SYMPHONY V2 – version log

Revisioni, modifiche approvate, decisioni e verifiche di progetto

Documento	**symphony_version_log** (unico file, aggiornato a ogni revisione). Fino alla rev. 1.5 si chiamava `modify_request1910` : tutto il suo contenuto è riportato qui, invariato
Revisione corrente	**1.24** del 27/10/2026 – Revisione indipendente R-01/R-02: codici JLC di U301 (STM32L562RET6P) e IC1/IC5 (TLV9051IDBVR) corretti

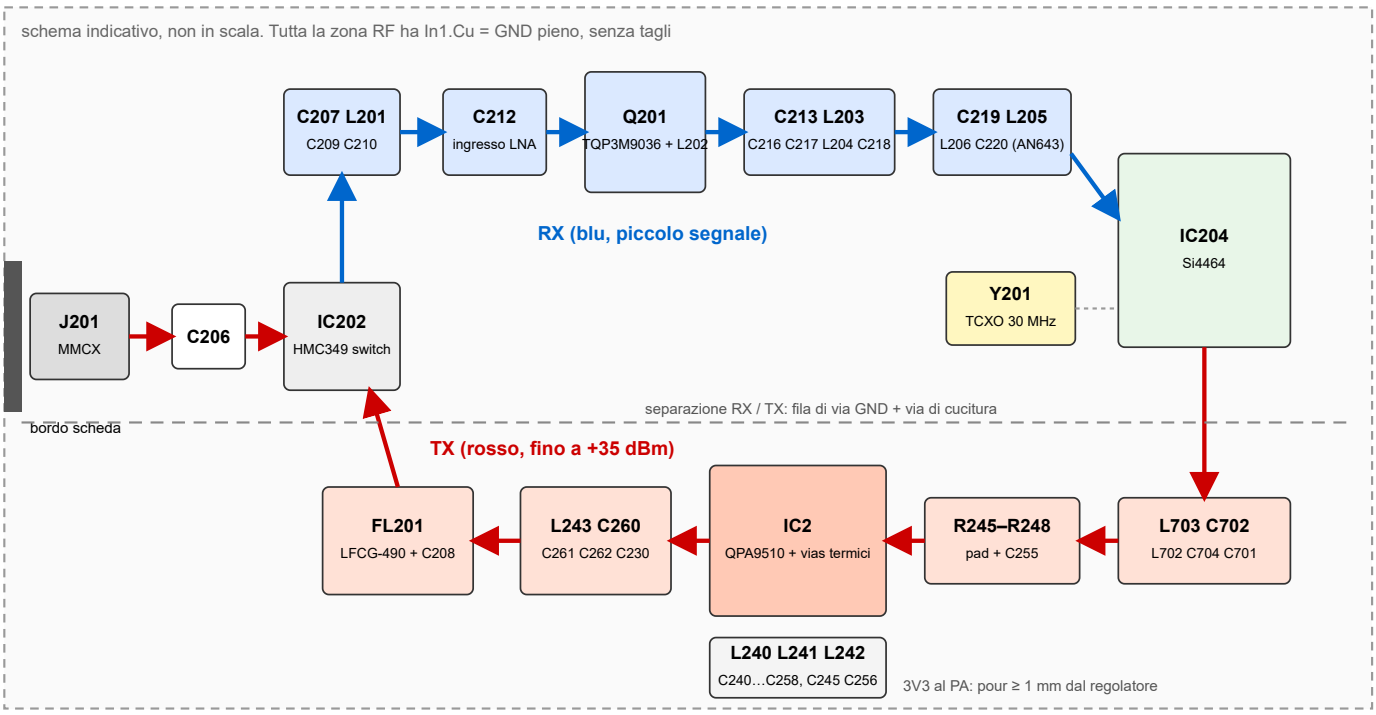
24. Netclass e layout della parte RF modificato v1.12

- Riferimento delle linee RF su F.Cu: **In1.Cu = GND pieno** sotto tutta la zona RF, senza tagli e senza altre piste.
- **Linea consigliata: coplanare con massa (CPWG), pista 0.20 mm, distanza dal GND di F.Cu 0.20 mm.** Calcolo: 51 Ω con εr 4.1, 49 Ω con εr 4.5. Microstriscia semplice a 50 Ω: circa 0.17 mm.

- A 435 MHz λ in scheda ≈ 390 mm: piste RF di pochi mm sono corte, ma vanno comunque tenute a 50 Ω, dritte e senza stub. Curve a 45° o ad arco.
- Via di cucitura GND lungo le linee RF e lungo il bordo del GND di F.Cu: **passo ≤ 2 mm** (copre anche le armoniche del PA fino a qualche GHz).

Netclass	Pista / distanza	Via	Reti
RF_50R	0.20 / 0.20 mm	0.6 / 0.3	tutta la catena a 50 Ω: J201 – C206 – IC202 (RFC, RF1, RF2), catena RX fino a C218/L204, FL201 ingresso e uscita, nodo C230/L243, catena TX dal pin TX del Si4464 fino a RF_IN del PA (20 reti)
RF_DIFF	0.20 mm, gap 0.20 mm	–	/UHF/RF_RX_P, /UHF/RF_RX_N (pin RXP/RXN del Si4464, dopo la rete AN643)
RF_PA_OUT	1.0 / 0.25 mm	0.8 / 0.4	Net-(IC2-RF_OUT_1): uscita del PA, RF e fino a 1.7 A DC da L242
RF_CLK	0.20 / 0.30 mm	–	TCXO Y201 → C204 → R201 → XIN del Si4464
PA_BIAS	0.50 / 0.20 mm	0.8 / 0.4	VCC1 e VCC2 del PA (L240, L241 con i loro filtri)
PWR	0.50 / 0.20 mm	0.8 / 0.4	3V3, 5V0
